Mission régionale d'autorité environnementale

**Avis délibéré de la mission régionale
d'autorité environnementale Auvergne-Rhône-Alpes
relatif au projet d'ouverture d'une carrière de matériaux
alluvionnaires anciens
présenté par la société JALICOT
sur les communes de Bayet et Broût-Vernet (03)**

Avis n° 2019-ARA-AP-927

Esquisse des aménagements envisagés pour l'accès au site d'exploitation, Source : résumé non technique, p. 5

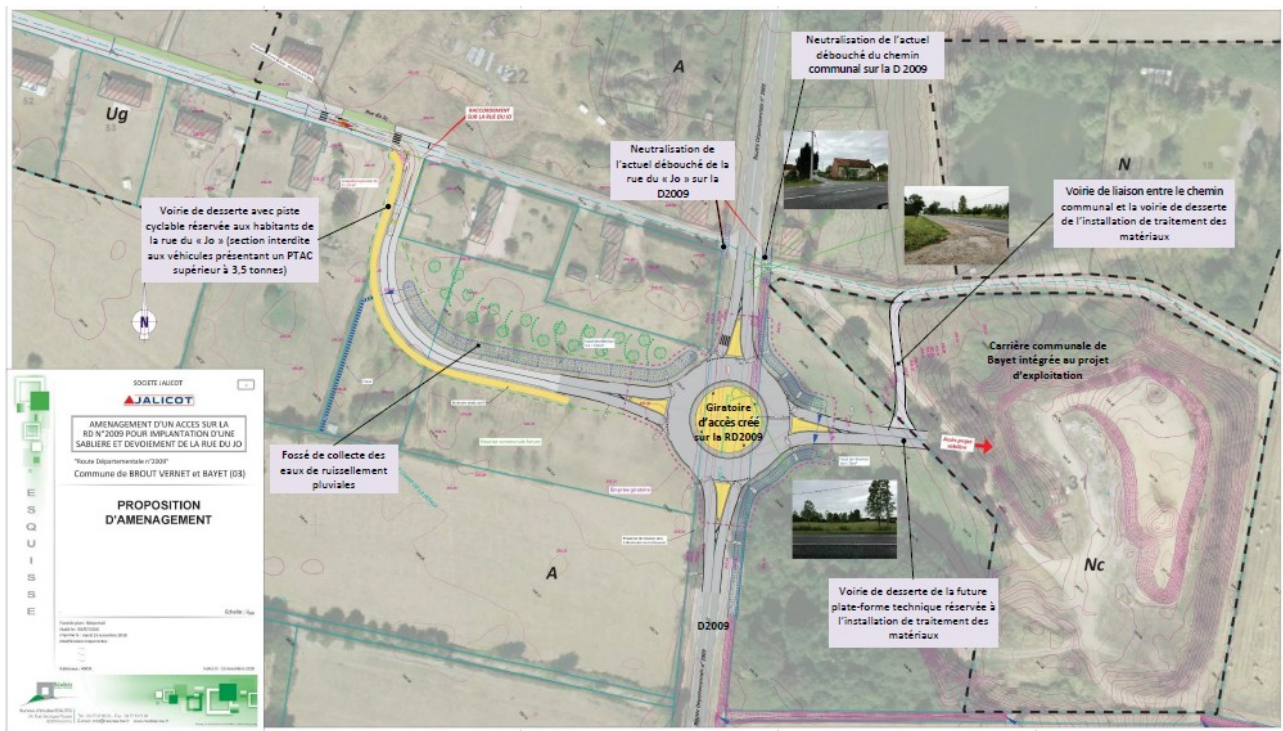
Les impacts des aménagements routiers ne figurent pas dans le dossier présenté. **L'Autorité environnementale recommande de compléter le dossier en précisant les impacts du rond-point et de la déviation de la rue de Jo et de présenter les mesures d'évitement, de réduction et si nécessaire de compensation associées.**

Les habitations les plus proches sont situées dans la rue de Jo. Le siège d'une exploitation agricole est localisé directement à l'intérieur de l'emprise du projet. Le dossier n'explique pas les mesures prises pour limiter les impacts sur l'environnement (y compris sur les riverains) du contournement de la rue de Jo.
